Progetto per l'installazione di un impianto eolico denominato "Lisa", costituito da 8 aerogeneratori di potenza unitaria pari a 6 MW, per una potenza complessiva pari a 48 MW, e delle relative opere elettriche connesse e infrastrutture indispensabili, da localizzarsi nei territori comunali di Morcone (BN) e Pontelandolfo (BN). Proponente: RWE Renewables Italia S.r.l. - procedimento VIA ID_VIP/ID_MATTM 5967.

OGGETTO DELLE OSSERVAZIONI

OGGETTO: osservazioni nel procedimento VIA ID_VIP/ID_MATTM 5967 relativo al *Progetto per l'installazione di un impianto eolico denominato "Lisa", costituito da 8 aerogeneratori di potenza unitaria pari a 6 MW, per una potenza complessiva pari a 48 MW, e delle relative opere elettriche connesse e infrastrutture indispensabili, da localizzarsi nei territori comunali di Morcone (BN) e Pontelandolfo (BN), proposto da RWE Renewables Italia S.r.l.*

Mappa di inquadramento territoriale

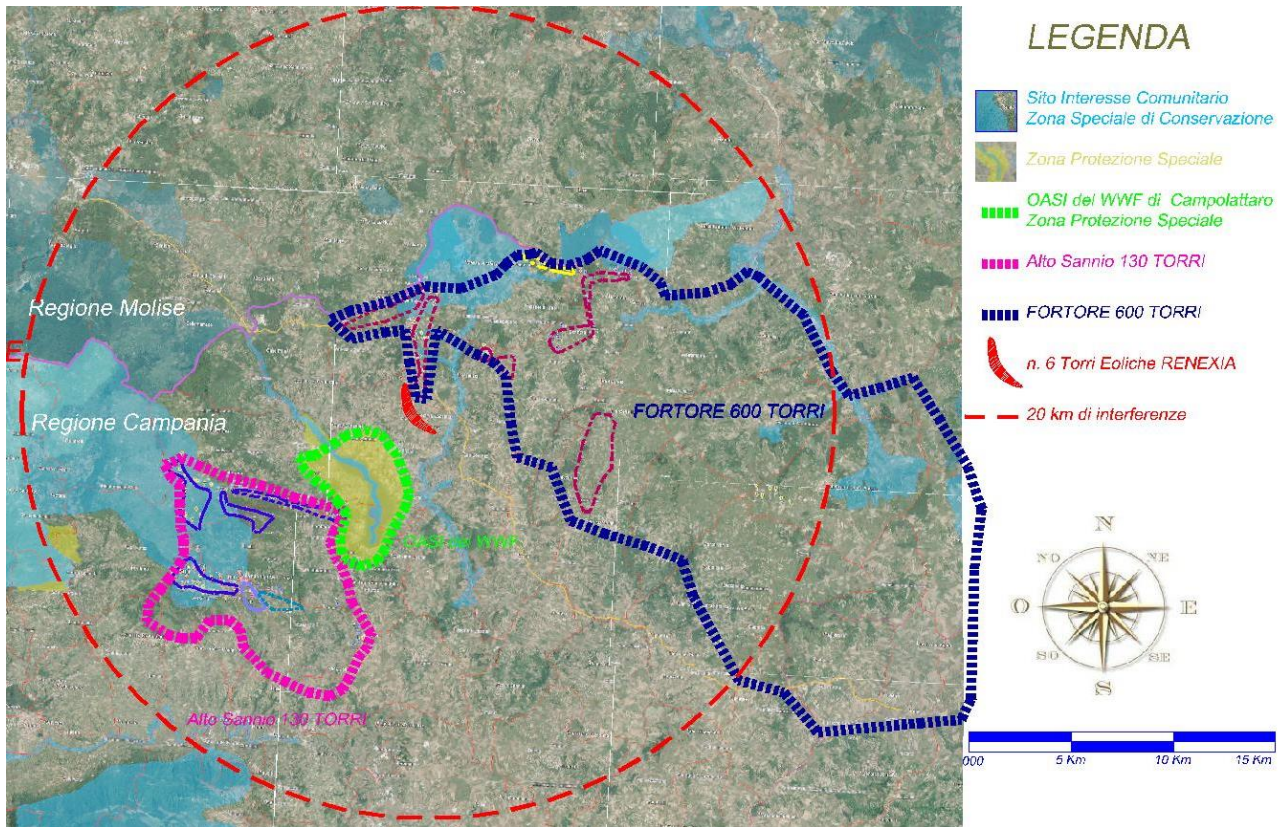
Questa Associazione, quale ente gestore dell'oasi WWF "Lago di Campolattaro", parzialmente coincidente con la Zona di Protezione Speciale (ZPS) codice IT8020015 (*Invaso del Fiume Tammaro*), evidenzia la criticità verso cui sta evolvendo il territorio circostante, come mostra la mappa seguente.

Infatti, da circa due decenni nell'area ad Est (colline intorno al fiume Fortore) sono stati installati una quantità notevole di impianti eolici che in totale ormai assommano ad alcune centinaia, producendo ormai l'effetto "selva" su vari crinali. Inoltre, le installazioni degli ultimi anni hanno interessato l'area ad Ovest, alle pendici del Matese purtroppo con un elevato impatto ambientale per le caratteristiche orografiche più impervie. La valle del Tammaro con al centro la ZPS, coincidente con l'Oasi WWF, costituisce un corridoio migratorio per l'avifauna sia durante il flusso Sud-Nord in primavera che Nord-Sud in autunno.

La numerosità delle installazioni, unita alle sempre maggiori dimensioni degli aerogeneratori, sta trasformando tale corridoio migratorio in uno stretto canale o in una "foresta di ostacoli", particolarmente

rischiosa in caso di condizioni meteo non perfette (nebbia, pioggia, neve) che riducono la visibilità e la percezione del pericolo per gli uccelli. Le installazioni eoliche si infittiscono sempre più lungo i crinali intorno costituendo un serio pericolo di intralcio alle rotte migratorie degli uccelli.

Questi aspetti non sono stati minimamente analizzati nel progetto in esame, che pur comprendendo un documento di Valutazione di Incidenza, omette di considerare le aree della Rete Natura 2000 più prossime e sensibili alle installazioni proposte: l'area SIC IT8020009 "Pendici Meridionali del Monte Mutria", e la ZPS IT8020015, a soli 3 Km dagli aerogeneratori ipotizzati.

Tanto premesso, si chiede di esprimere giudizio negativo di compatibilità ambientale e di valutazione di incidenza.
